Technische Änderung für gerade M12 Leitungen mit LED-Funktion

Bitte leiten Sie diese Produktänderungsmitsellung (PCN) an Ihre Mitarbeiter und ggf. an Ihre Kunden weiter.

Alter Schaltplan	Neuer Schaltplan

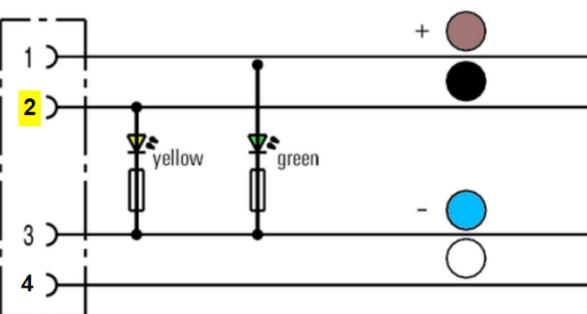
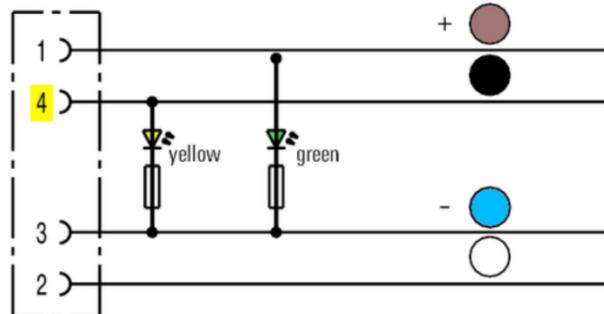
Fehlerhafte Bestückung der LED auf der einfließenden Leiterplatte

Mit der bisherigen Bestückung leuchtet die gelbe LED bei einer Spannungsversorgung zwischen Pin 2 und Pin 3. Laut Spezifikation soll die gelbe LED jedoch bei einem Signal auf Pin 4 leuchten.

Die Bestückung der Leiterplatte wird dahingehend geändert, dass die gelbe LED bei einem Signal von Pin 4 leuchtet.

Bei den 3-poligen Versionen fehlt die weiße Ader (Pin 2 des neuen Schaltplans ist nicht angeschlossen).
